Rapport d'Analyse DFM

Fichier analysé: Piece_support_pq_mouton.STEP

Date du rapport: 27/06/2025 à 13:54

Vue selon Y

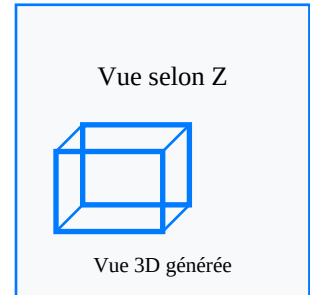
Épaisseur maximale: 10.0 mm - CRITIQUE - Épaisseur excessive risquant des défauts de retrait

- **WARNING:** Paroi trop épaisse: 4.99mm (max. 4mm)

- **WARNING:** Hauteur de 100.0mm dépasse la limite recommandée
- **WARNING:** Arête vive détectée
- **CRITICAL:** Face verticale sans dépouille détectée
- **WARNING:** Trou borgne profond détecté

1. Réduire l'épaisseur de 1 zone(s) trop épaisse(s) pour éviter les retassures
2. Ajouter des angles de dépouille de 0.5° minimum sur les faces verticales
3. Ajouter des congés d'au moins 0.2mm sur les arêtes vives
4. Épaisseur paroi critique (>6mm): réduire ou ajouter des nervures
5. Pièce volumineuse: privilégier PP ou PE pour réduire les contraintes
